## Bebauungsplan und örtliche Bauvorschriften

# „Riedfurt-West, 2. Änderung – KiTa Jakobsäcker“

## Begründung mit Nachtrag

**Nachtrag zur Begründung**

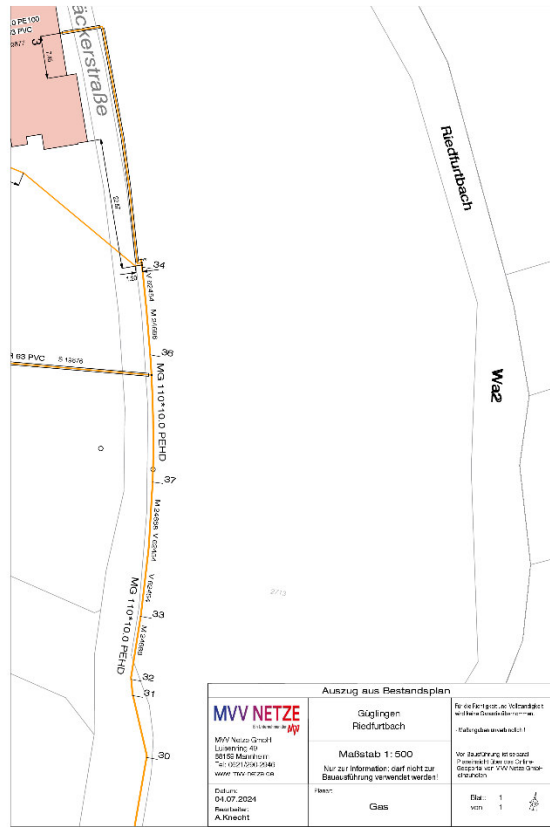
10. MVV Netze GmbH vom 04.07.2024	Nach Prüfung Ihrer Unterlagen nehmen wir zum o.g. Betreff wie folgt Stellung: Im Geltungsbereich des Bebauungsplans ist eine Gasmitteldruckleitung der MVV Energie AG verlegt. Zur besseren Orientierung haben wir Ihnen entsprechend ein DIN-A 4 Bestandsplan im M 1:500 in den betreffenden Bereichen als Anlage beigefügt.	Kenntnisnahme.

Während der Herstellung der geplanten Stellflächen (Tiefbau - Auskoffering) ist zu gewährleisten, dass eine Mindestüberdeckung von 0,60 m zu unseren Versorgungsleitungen nicht unterschritten wird. Generell sind die Trassen der Versorgungsleitungen von jeglicher Bebauung freizuhalten. Ansonsten sind die Versorgungsleitungen durch das Ergreifen von Schutzmaßnahmen in ihrem Bestand zu schützen z. B. Reduzierung der Ausbautiefe im Trassenbereich der Versorgungsleitungen / Einbringung eines Überfahrerschutzes im Trassenbereich oder ähnlichem.

Kenntnisnahme. Entsprechende Hinweise wurden aufgenommen.

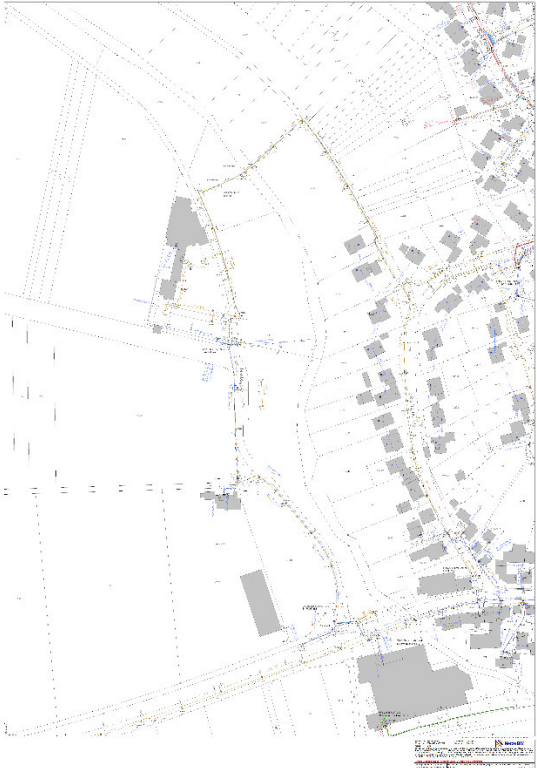
<p>20. Netze BW GmbH  vom 25.07.2024</p>	<p>Vielen Dank für die Zusendung des Bebauungsplans, wir nehmen wie folgt Stellung:</p> <p><b>Für die Sparte Strom (Mittel- und Niederspannung):</b></p> <p>Im Bereich des Bebauungsplans verläuft derzeit an der südlichen Grenze des Flurstücks 2713 ein in Betrieb befindliches Niederspannungskabel.</p>	<p>Kenntnisnahme.</p>

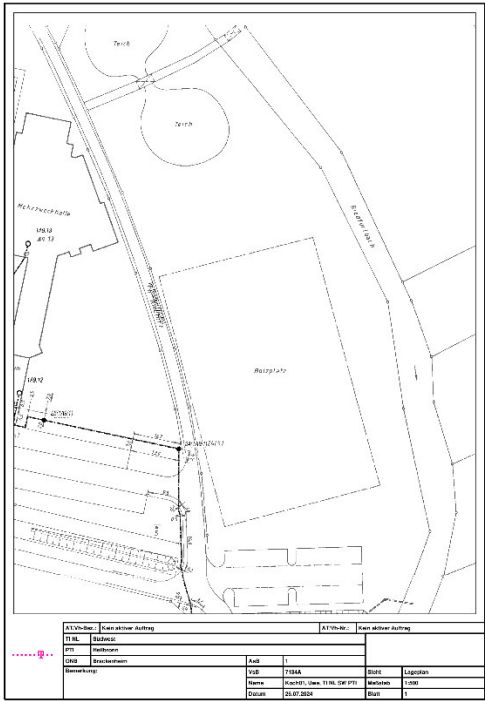
21. Deutsche Telekom Technik GmbH Technik Niederlassung Südwest vom 26.07.2024	<p>Die Telekom Deutschland GmbH (nachfolgend Telekom genannt) - als Netzeigentümerin und Nutzungsberechtigte i. S. v. § 125 Abs. 1 TKG - hat die Deutsche Telekom Technik GmbH beauftragt und bevollmächtigt, alle Rechte und Pflichten der Wegesicherung wahrzunehmen sowie alle Planverfahren Dritter entgegenzunehmen und dementsprechend die erforderlichen Stellungnahmen abzugeben. Zu der o. g. Planung nehmen wir wie folgt Stellung:</p> <p>Die Verlegung neuer TK-Linien ist für die Verwirklichung des Bebauungsplanes aus heutiger Sicht nicht erforderlich.</p> <p>In dem Planbereich befinden sich Telekommunikationslinien der Telekom, wie aus dem beigefügten Plan ersichtlich ist.</p>	<p>Kenntnisnahme.</p> <p>Kenntnisnahme.</p>

Die Errichtung neuer Telekommunikationslinien durch Telekom ist zurzeit nicht geplant.

Bitte informieren Sie die Bauherren, dass sie sich im Fall einer Anbindung neuer Gebäude an die vorhandene Telekommunikationsinfrastruktur rechtzeitig mit unserem Bauherren-Service unter folgender Rufnummer 08003301903 in Verbindung setzen möchten.

Kenntnisnahme.

Kenntnisnahme und Beachtung im Zuge der Bauausführung.
